Projet d'agrandissement du lieu d'enfouissement technique de Mont-Laurier par la Régie intermunicipale des déchets de la Lièvre à Mont-Laurier

Étape de la recevabilité et de réponses aux
questions du ministère (QC-1 à QC-124)

Régie intermunicipale des déchets de la Lièvre
Rapport final

Décembre 2023
16-02102252.001-0200-EN-R-0100-00

Figure 61 : Extrait de la carte 61-1 représentant les limites du projet versus la zone d'étude

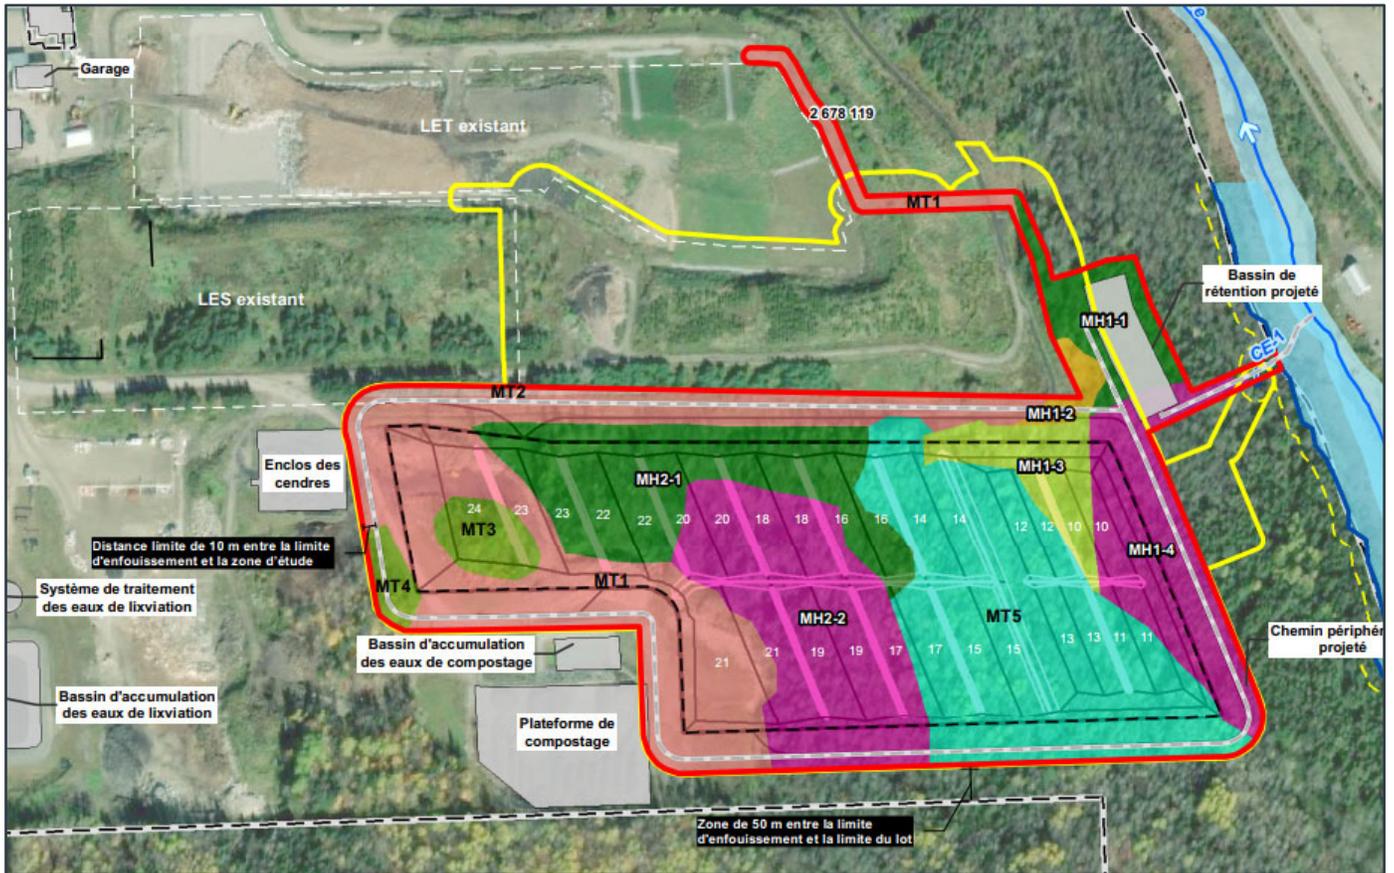
QC-62 Dans la mesure où le rapport de caractérisation du milieu naturel doit répondre aux exigences du paragraphe 1 de l'article 46.0.3 de la LQE, l'initiateur doit fournir un plan des milieux humides et hydriques existants, le tout superposé à l'ensemble des travaux projetés (incluant notamment les chemins d'accès en périphérie le cas échéant) en lien avec le tableau 7.9 de l'étude d'impact. Le système de collecte et de gestion des eaux de ruissellement visant à prévenir l'entraînement de MES dans les milieux humides et hydriques environnants, évoqué à la section 7.3.2.2 de l'étude d'impact, devra être localisé sur ce plan.

La carte 61-1 (annexe E) présente la limite de la zone d'étude inventoriée versus les limites du projet incluant le chemin périphérique et son fossé. Comme mentionné dans l'étude d'impact, le chemin périphérique et le fossé auront une largeur maximale de 9 m. Or, il y a toujours une distance minimale de 10 m entre le pied du talus, où commence le fossé, et la limite extérieure de la zone d'étude. Nous confirmons ainsi que l'ensemble de la zone impactée par le projet a été couverte par la zone d'étude inventoriée.

Figure 4 : Schéma de circulation

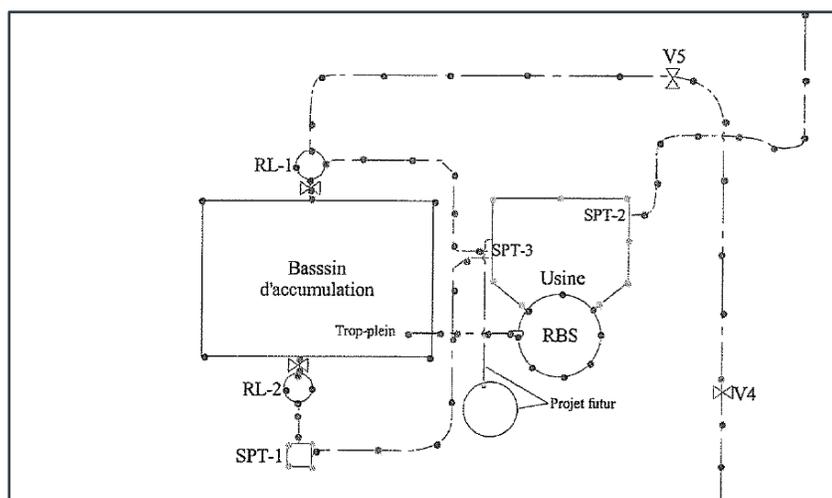
QC-107 De manière générale, la section 4.3.4 de l'étude d'impact et la section 3.4 du rapport technique présentent le contrôle et l'entretien des systèmes. Cependant, aucune information n'est fournie pour le système de traitement des eaux de lixiviation ni pour le système de captage et de destruction du biogaz. Ces informations sont requises, notamment en raison de leur effet direct sur le calcul relatif à la gestion post fermeture. Veuillez fournir les informations requises.

Les stations SPT-2 et SPT-3 sont situées à même le système de traitement tel qu'illustré au schéma ci-dessous. Les BFS sont pompées vers la SPT-1 via la SPT-3 et les eaux traitées sont pompées à l'émissaire via la station SPT-2. La station de pompage des lixiviats de la plateforme de compostage ainsi que les autres infrastructures sont montrées au plan 43955TT-ENV-G002, révision 01 (annexe A). À noter que les eaux de l'enclos des cendres sont acheminées par camion-citerne et que le bassin de l'enclos des cendres ne peut être testé par une firme externe.

La station SPT-4 permet le transfert des eaux de la plateforme de compostage (via son bassin d'accumulation) vers le système de traitement. Elle est illustrée au plan 43955TT-ENV-G002, révision 01 (annexe A).
